水庫集水區保育治理工程生態檢核表 主表(1/2)

工程基本資料	工程名稱 (編號)	108年甲仙攔河堰道A上邊坡整治工程	設計單位	南區水資源局曾文水庫管理中心
	工程期程	民國 108 年 7 月 15 日至 民國 108 年 8 月 28 日	監造單位	南區水資源局甲仙攔河堰管理中心
	治理機關	經濟部水利署南區水資源局	營造廠商	日興土木包工業
	基地位置	地點：_高雄市_甲仙區_村_鄰 集水區：_____水系：_____段：_____ TWD97座標 X：13423161.4 Y：2642135.9	工程預算/ 經費	預算：730,000 契約：689,000元 結算：643,966元
	工程緣由目的	於甲仙攔河堰聯外道A邊坡，設置石籠護坡約70公尺。		
	工程類型	<input type="checkbox"/> 自然復育、 <input checked="" type="checkbox"/> 坡地整治、 <input type="checkbox"/> 溪流整治、 <input type="checkbox"/> 清淤疏通、 <input type="checkbox"/> 結構物改善、 <input type="checkbox"/> 其他		
	工程內容	預定設置石籠護坡約70公尺、噴漿截水溝		
預期效益	<input checked="" type="checkbox"/> 保全對象(複選)： <input type="checkbox"/> 民眾( <input type="checkbox"/> 社區 <input type="checkbox"/> 學校 <input type="checkbox"/> 部落 <input type="checkbox"/> ) <input type="checkbox"/> 產業( <input type="checkbox"/> 農作物 <input type="checkbox"/> 果園 <input type="checkbox"/> ) <input checked="" type="checkbox"/> 交通( <input type="checkbox"/> 橋梁 <input checked="" type="checkbox"/> 道路 <input type="checkbox"/> ) <input type="checkbox"/> 工程設施( <input type="checkbox"/> 水庫 <input type="checkbox"/> 攔砂壩 <input type="checkbox"/> 固床設施 <input type="checkbox"/> 護岸) <input type="checkbox"/> 其他：

附表 D-02 生態專業人員現場

**附表 D-03 工程方案之生態評估分析**

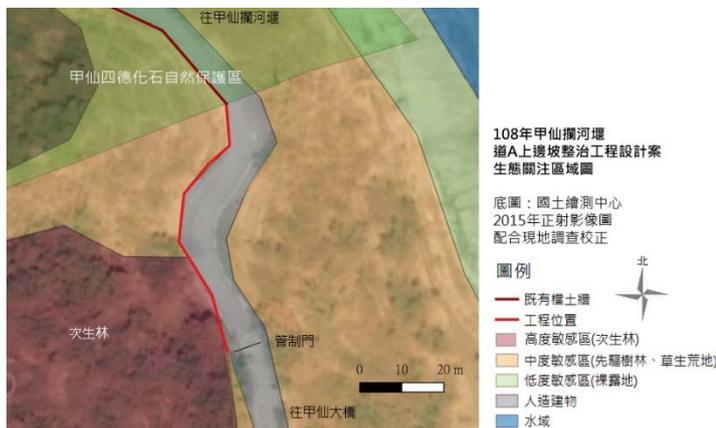
原設計之箱型石籠佈設位置緊貼既有之集水井，但野生動物有沿著構造物邊緣移動之習慣，小型動物如斑龜、蜥蜴、白鼻心恐有失足墜落的風險。集水井深度達2-3公尺，動物墜落後將無法自行逃脫。

填表人員 (單位/職稱)	宋心怡 漢林生態顧問有限公司 計畫經理	填表日期	民國 108 年 9 月 2 日
解決對策之詳細內容或方法(需納入施工計畫書中)			
1. 迴避：後方坡地次生林保護。原設計圖預計在後方坡地進行噴漿溝工程，將視現場狀況調整。			
2. 減輕：噴漿溝採U型淺溝，防動物受困。既有集水井上方則加設格柵，管理中心以小額採購處理。			
施工階段監測方式： 生態團隊於完工後進行坡地快速評估。			
<b>現勘、討論及研擬生態保育措施的過程、紀錄</b>			
日期	事項	摘要	
108.05.03	設計階段現勘	工程員、生態團隊與民間團體於現場堪查及討論生態保育措施	
108.09.02	開工說明會	與施做廠商說明生態保育措施項目
